日本原燃株式会社	
資料番号	外竜巻 34 R 5
提出年月日	令和 4 年 11 月 8 日

設工認に係る補足説明資料

飛来物防護ネット，安全冷却水冷却塔及び

配管の仕様表記載項目について

図1 飛来物防護ネット(再処理設備本体用 安全冷却水系冷却塔B)の構造図(1/2)

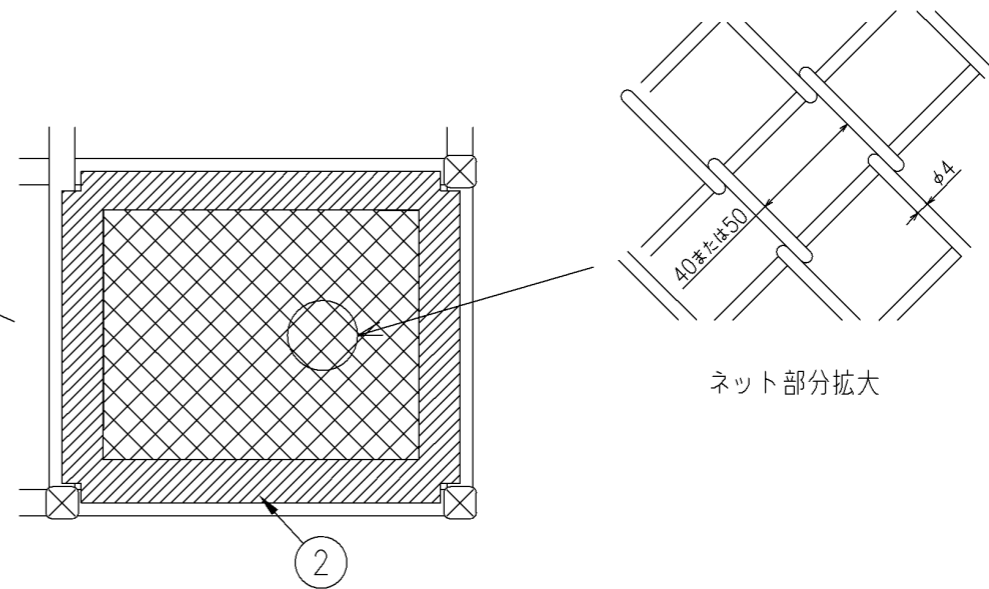
耐火被覆に係る塗装の施工範囲を赤着色及び注記で明示

耐火被覆に係る塗装の施工範囲を赤着色及び注記で明示

※ は耐火被覆の施工範囲を示す。主材厚さは2mm以上。
耐火被覆は、輻射を遮るように周方向全体に耐火被覆を施すこととする。
ただし、想定される火災の高さよりも高い天面の防護板については、
受熱面側に耐火被覆を施す。

※ は耐火被覆の施工範囲を示す。主材厚さは2mm以上。
耐火被覆は、輻射を遮るように周方向全体に耐火被覆を施すこととする。
ただし、想定される火災の高さよりも高い天面の防護板については、受熱面側に耐火被覆を施す。
